**AMPLIACIÓN A ESTUDIO DE IMPACTO  
AMBIENTAL**

**PROYECTO: "LOCALES COMERCIALES"**

**UBICACIÓN: VILLA DEL CARMEN,  
CORREGIMIENTO LLANO NORTE, DISTRITO DE  
LA PINTADA, PROVINCIA DE COCLE.**

## INFORMACIÓN SOLICITADA

# PLANTA DE CIMENTOS

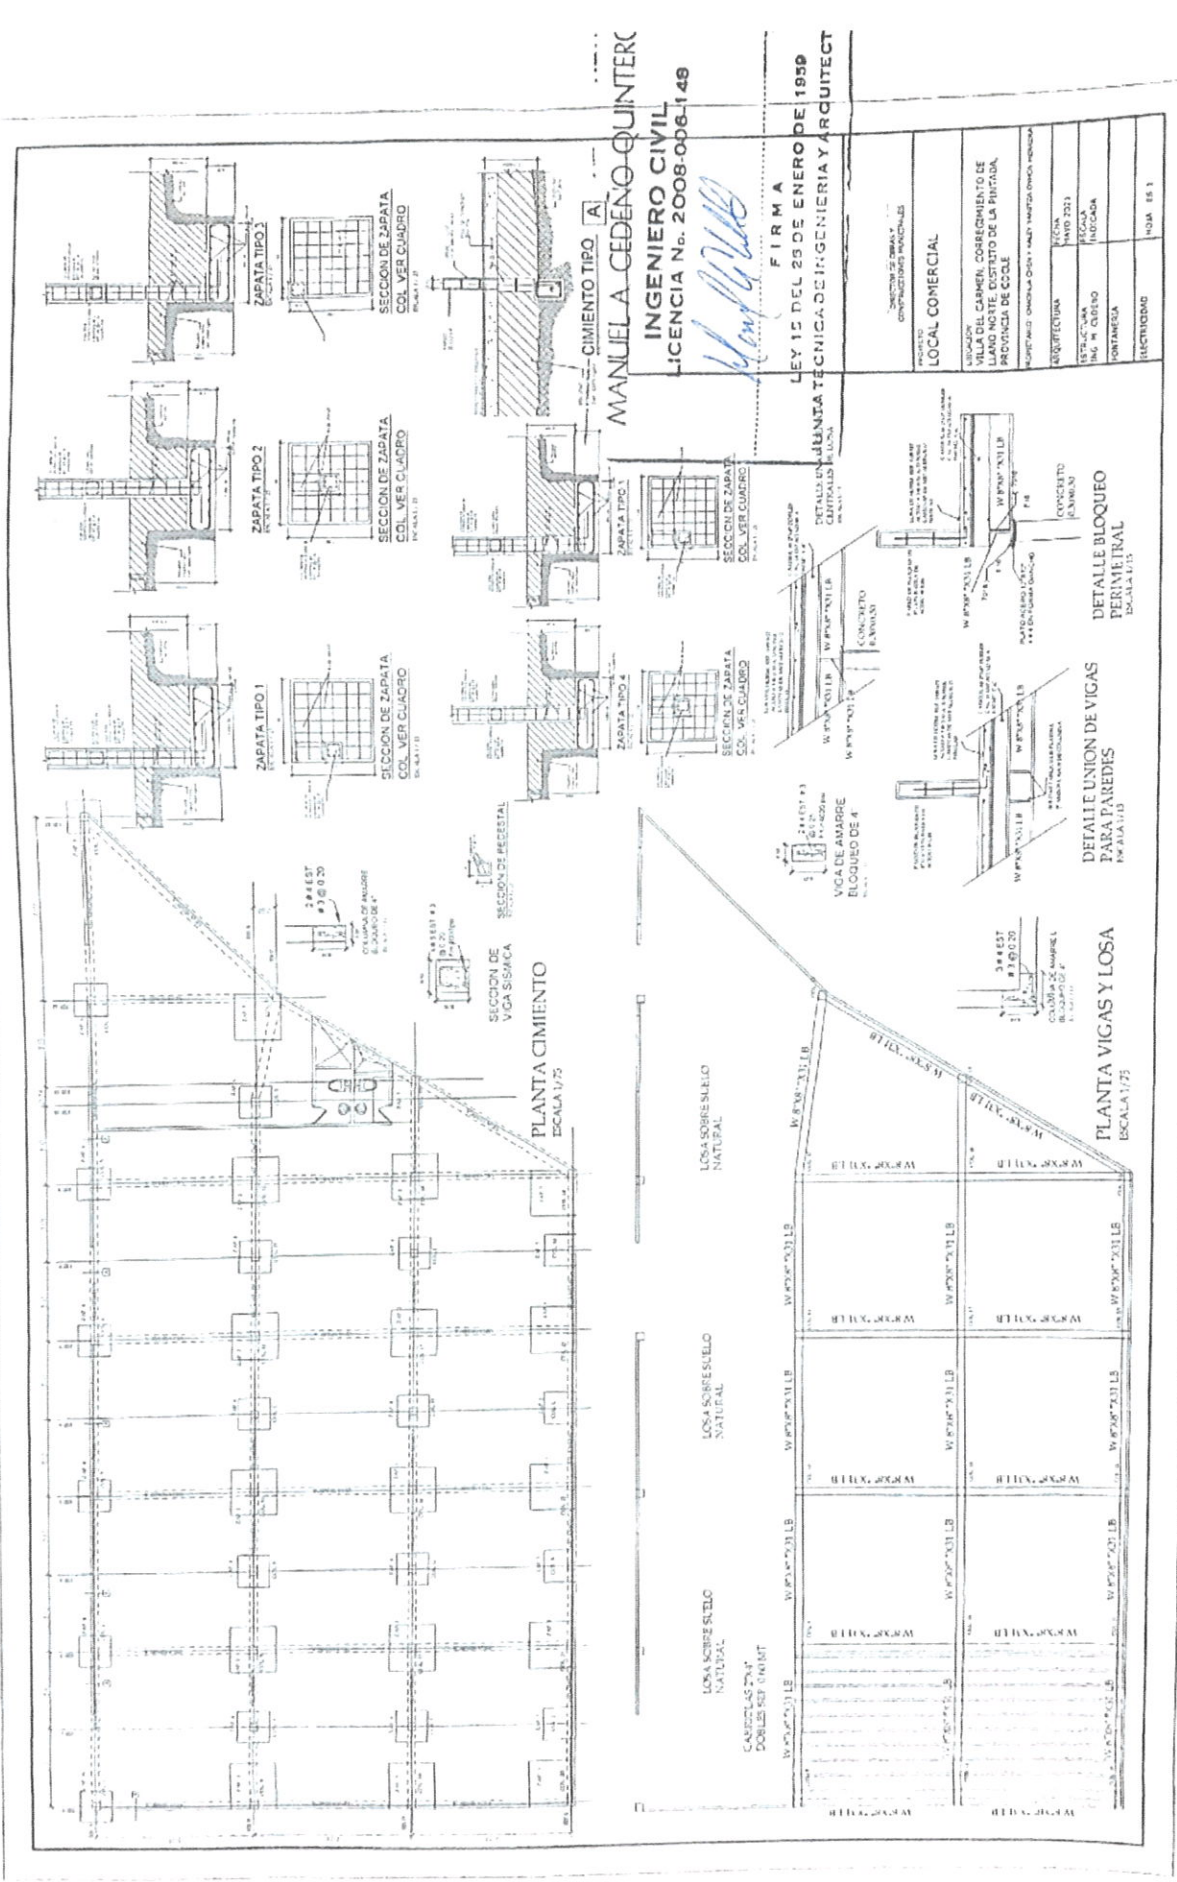
2. En la pagina 20, punto 5.5, infraestructura a desarrollar y equipos a utilizar, se hace mención superficial de la estructura a construir. Durante la inspección se detallo que no se realizaran movimientos/nivelación de suelo, que la tubería de agua potable que abastecerá los locales quedara bajo tierra en el canal pluvial que pasa en parte frontal del terreno, por lo antes expuesto se solicita ampliar y detallar las estructuras que conformarían el edificio y funcionamiento del mismo.

En efecto para este proyecto no se requiere realizar movimiento de tierra ya que por las características del terreno que esta inclinado se construirá sobre una plancha reforzada por columnas con zapatas y vigas de metal con su respectiva losa de concreto reforzado

Ver planta adjunta en Los anexos.
